Правила № 48 ООН (установка устройств освещения и световой сигнализации)

Предложение по дополнению 2 к поправкам серии 05

Представлено экспертом от Польши*

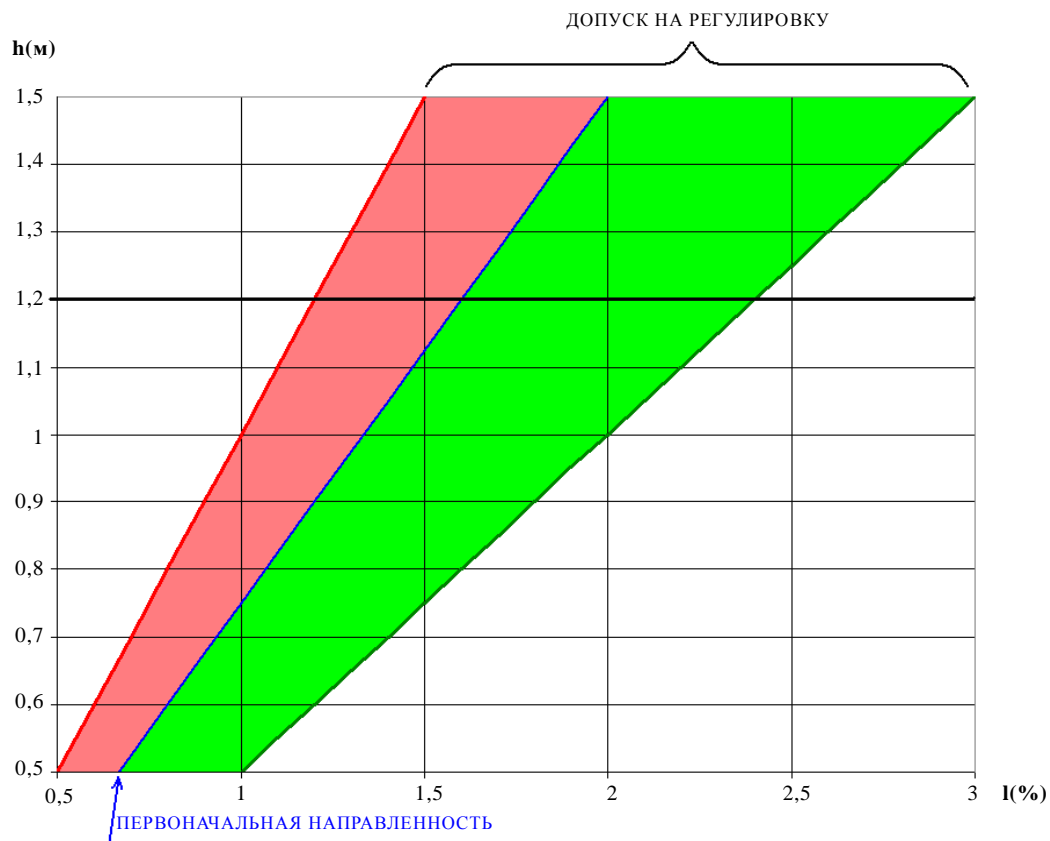
"6.2.6.1.2 В зависимости от высоты в метрах (h), на которой расположена исходная ось фары ближнего света, вертикальный наклон светотеневой границы фары ближнего света (в направлении исходной оси), измеряемый на порожних транспортных средствах с точностью 0,1%, должен иметь значение первоначальной направленности, при которой горизонтальная часть светотеневой границы пересекает поверхность ровной горизонтальной дороги на расстоянии 75 м от фары.

Пределы направленности при всех статических условиях, указанных в приложении 5, должны быть таковы, чтобы расстояние от пересечения вертикальной части светотеневой границы с дорожным покрытием оставалось в диапазоне от [50 м] до [100 м].

$h < 0,8$

пределы: от ~~0,5%~~ до ~~2,5%~~

первоначальная направленность: ~~от 1,0% до 1,5%~~

$0,8 < h < 1,0$

пределы: ~~от 0,5% до 2,5%~~

первоначальная направленность: ~~от 1,0% до 1,5%~~

или же, по усмотрению изготовителя,

пределы: ~~от 1,0% до 3,0%~~

первоначальная направленность: ~~от 1,5% до 2,0%~~

$h > 1,0$

пределы: ~~от 1,0% до 3,0%~~

первоначальная направленность: ~~от 1,5% до 2,0%~~

Вышеуказанные пределы и значения первоначальной направленности показаны на диаграмме, приведенной ниже.
